## **Rapport de l'Inspection des installations classées**

Visite d'inspection du 15/09/2022

#### **DARAMIC SAS**

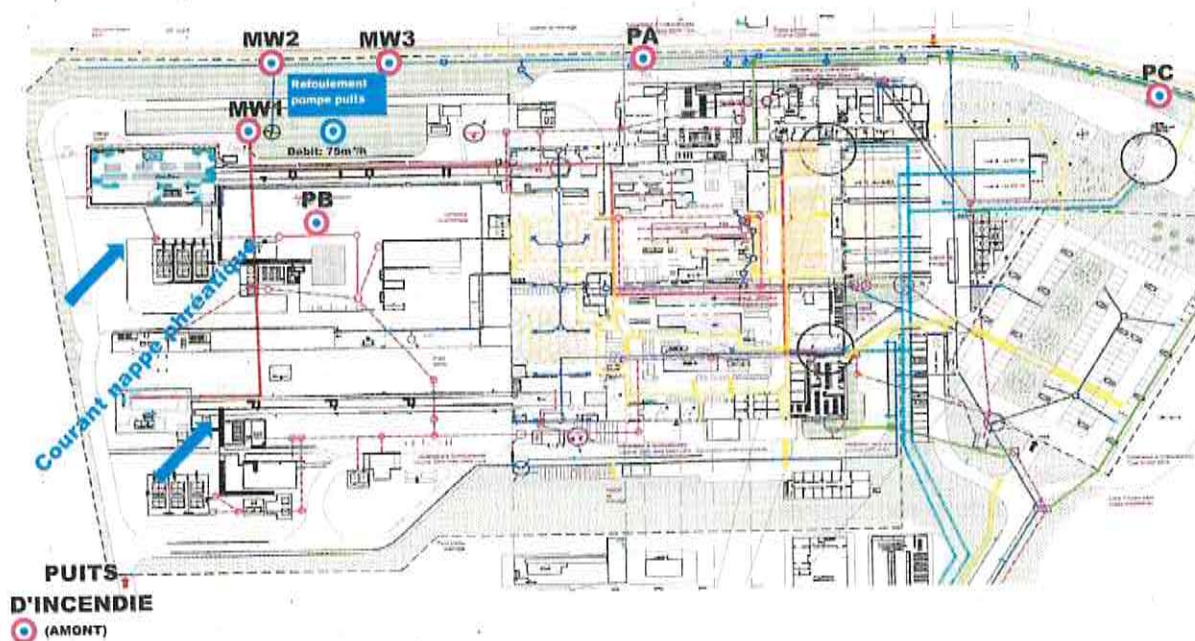
Bien que la fréquence d'analyse prescrite est semestrielle, l'exploitant réalise à sa propre initiative depuis novembre 2018 des mesures à fréquence mensuelle sur l'ensemble de ses ouvrages pour assurer un suivi de meilleure qualité (8 ouvrages de surveillance - cf plan d'implantation ci-dessous).

- 7 sondages entre 2 et 7 m de profondeur à la tarière mécanique ;
- la réalisation d'une campagne sur les eaux souterraines au droit des 8 ouvrages existant au droit du site dont l'implantation est présentée sur le plan suivant :

Les investigations mettent en évidence une pollution en HC C5-C6 aliphatiques (dont n-hexane, cyclohexane et ses dérivés) dans les sols entre 6-7 m de profondeur en aval des cuves fuyardes suspectées. Cet impact est aussi retrouvé dans les eaux souterraines et notamment sur les ouvrages PB, MW1 (ouvrages situés en aval hydraulique proche de la cuve), MW2 et MW3 (ouvrages situés en aval hydraulique plus éloigné de la cuve, en limite de propriété) et PD2017 (puits de dépollution situé entre les ouvrages PB et MW3), ce qui signifie que l'impact peut s'étendre hors site.

Cependant, le rejet des eaux pompées du puits de confinement emprunte un réseau qui longe directement les piézomètres MW2 et MW3 et qui présente des fuites. Ces dernières peuvent être à l'origine de détection sur les ouvrages de contrôles aval du site MW2 et MW3. Pour vérifier cette hypothèse, le bureau d'études propose la réalisation d'une nouvelle campagne de mesures des niveaux piézométriques (après nivellement), des concentrations. Couplées à la réalisation d'un traçage, ces mesures devraient permettre de valider cette hypothèse.

L'efficacité de la barrière hydraulique en place sur l'installation a été évaluée. Il apparaît toutefois que des études complémentaires visant à approfondir son état de fonctionnement soient nécessaires.

Si ces mesures ne permettent pas de vérifier cette hypothèse (réseau non étanche qui longe les ouvrages MW2 et MW3), il faudra envisager une réflexion autour du niveau d'équipement des crépines du puits de captage. Ce dernier pourrait être positionné trop bas pour pouvoir intercepter l'hexane dont la masse volumique est inférieure à celle de l'eau.

L'Inspection estime qu'il convient de suivre les préconisations émises sur ces points dans le rapport de l'étude et de les mettre en œuvre.

L'exploitant transmettra d'ici le 31/12/2022 le rapport des investigations complémentaires ou l'ensemble des éléments justifiant leurs mises en œuvre.
